# 改善箇所説明図

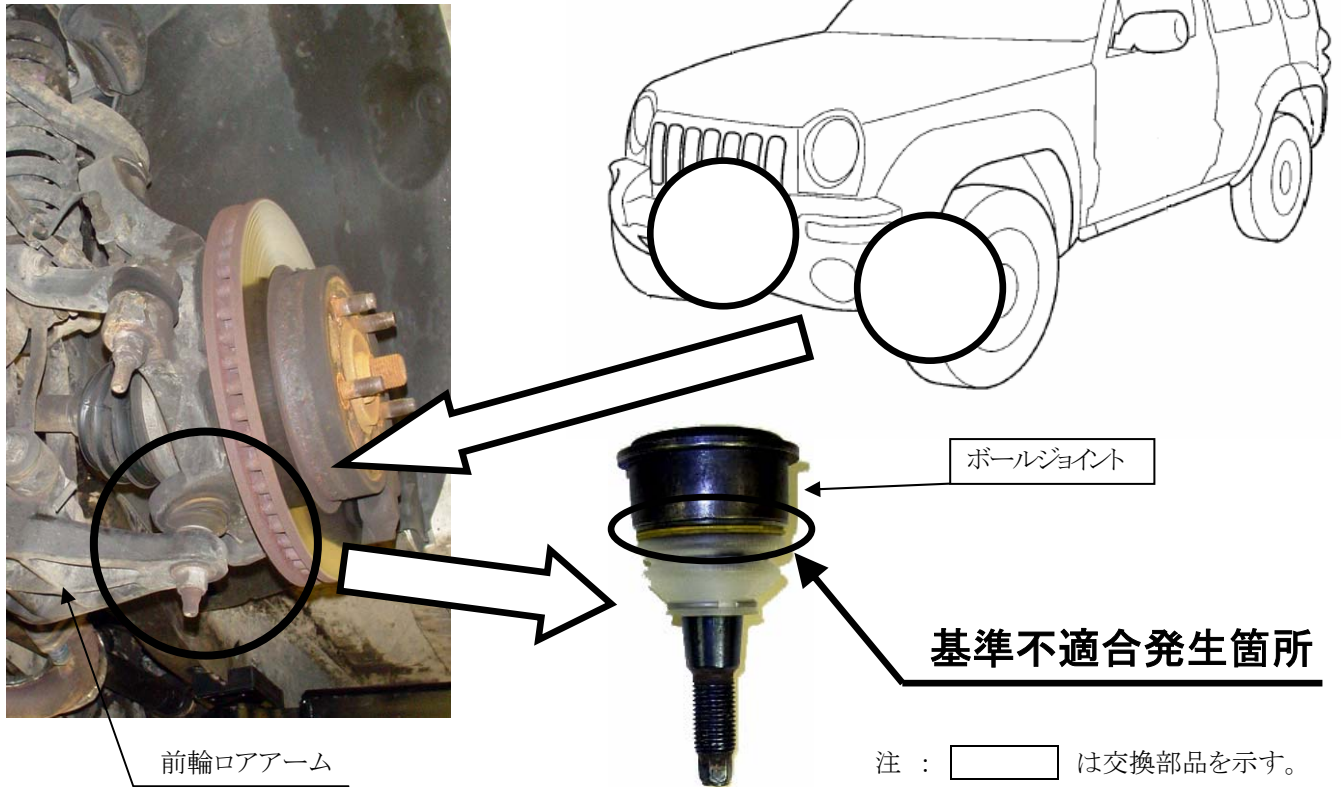
前輪ロアアームのボールジョイント・ブーツの形状に不適切なものがあり、ボールジョイントの気密性が不十分なものがある。また、ボールジョイント・ブーツの耐熱性が不十分のため、当該ブーツが熱劣化し損傷するものがある。そのため、ボールジョイント内に水が浸入してグリスが漏れ潤滑不足となり、ボールジョイントの腐食や摩耗が早期に進行して異音が発生し、そのまま使用を続けると、ボールジョイントがステアリング・ナックルから脱落して走行不能となるおそれがある。

**改善の内容**  
 全車両、ボールジョイント・ブーツ・ヒートシールドを追加で取り付ける。  
 また、全車両ボールジョイントを点検し、形状の改良されたボールジョイントが取り付けられていないものは対策品と交換する。改良されたボールジョイントが取り付けられているものであって、ボールジョイント・ブーツが損傷しているものは対策品と交換する。
